Mission régionale d'autorité environnementale

Grand Est

**Avis sur le projet d'installation
d'un parc photovoltaïque au sol sur la commune de Saint-
Brice-Courcelles (51),
porté par la société URBA 358**

n°MRAe 2022APGE45

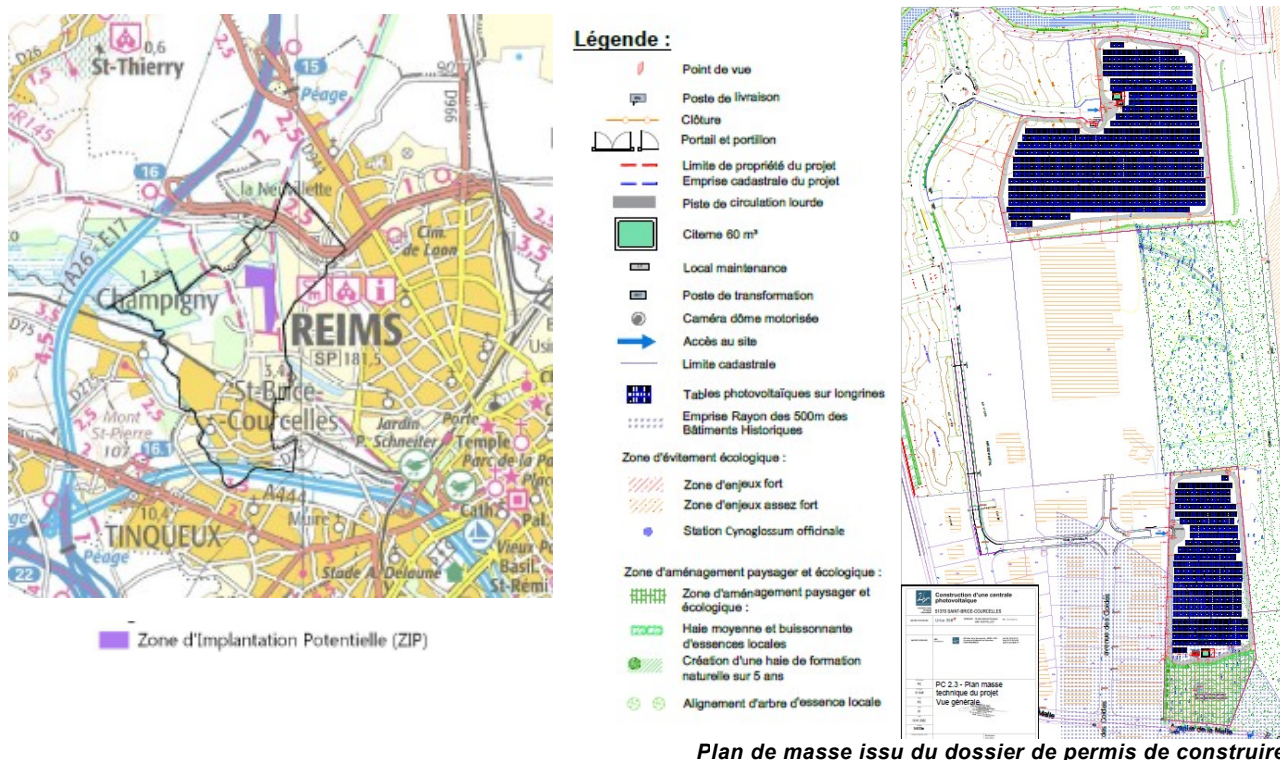
Deux systèmes d'ancrage sont envisagés (massifs en béton posés au sol ou pieux). L'Ae souligne les risques plus importants liés aux pieux : risques de présence d'engins de guerre dans le sol et de pollution de la nappe d'eau souterraine par infiltration de produits toxiques.

L'Ae recommande principalement au pétitionnaire de :

- **préciser les impacts des 2 options possibles du système d'ancrage et justifier le ou les choix retenus ;**
- **gérer les zones à enjeux écologiques évitées (environ 2,4 ha) dans le cadre du projet au titre des mesures d'accompagnement ;**
- **mettre en place un suivi écologique renforcé et sur le long terme de ces zones.**

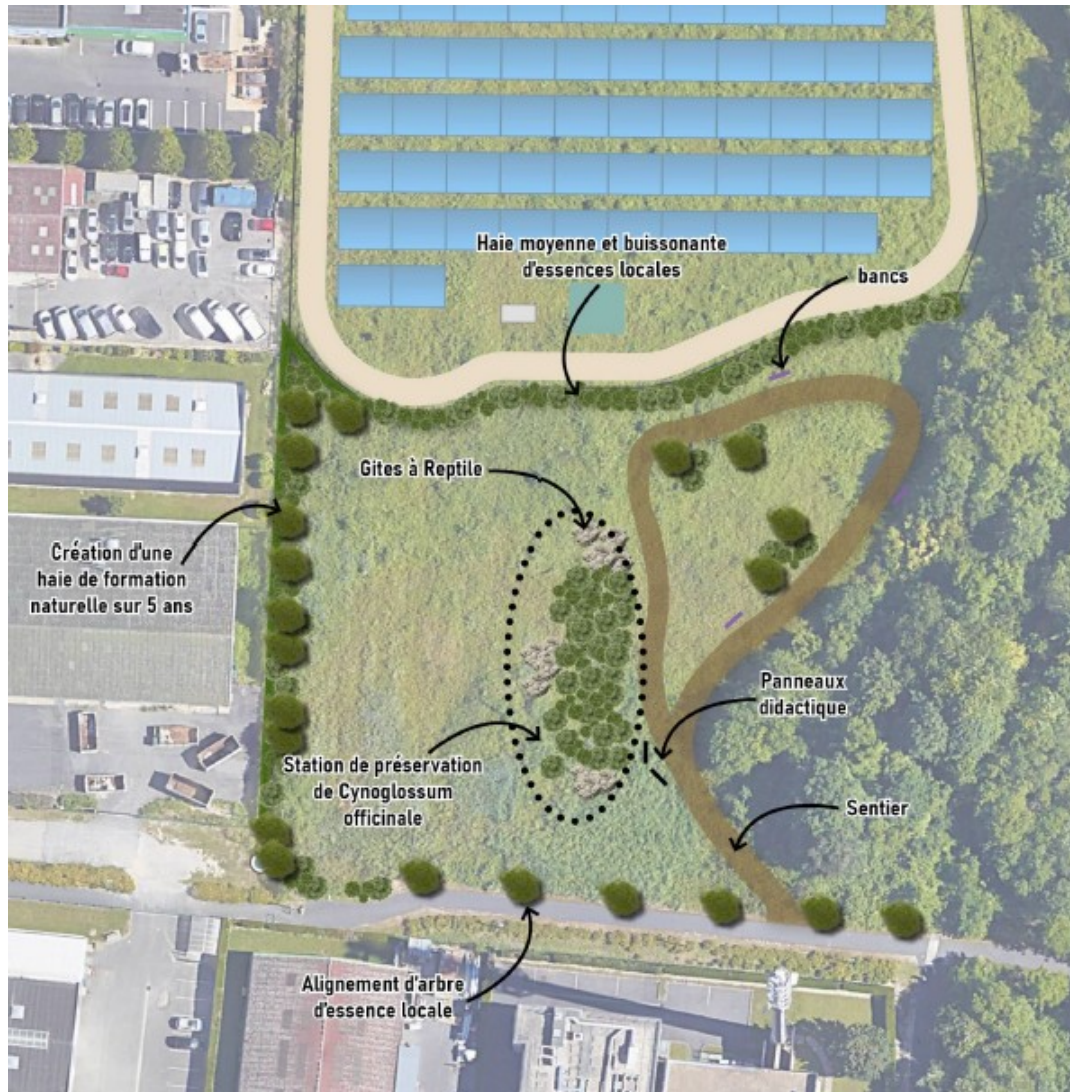
Toutefois, l'Ae s'interroge sur le devenir des zones à enjeux écologiques révélées par l'étude d'impact et exclues du périmètre du projet (environ 2,4 ha), étant donné que leur gestion et leur suivi ne seront pas pris en charge par le pétitionnaire, et que par ailleurs elles peuvent être aménagées compte tenu de leur classement en zone urbaine (UXb) au PLU de Saint-Brice-Courcelles.

L'Ae recommande au pétitionnaire de :

- **gérer les zones à enjeux écologiques évitées (environ 2,4 ha) dans le cadre du projet au titre des mesures d'accompagnement ;**
- **mettre en place un suivi écologique renforcé et sur le long terme de ces zones.**
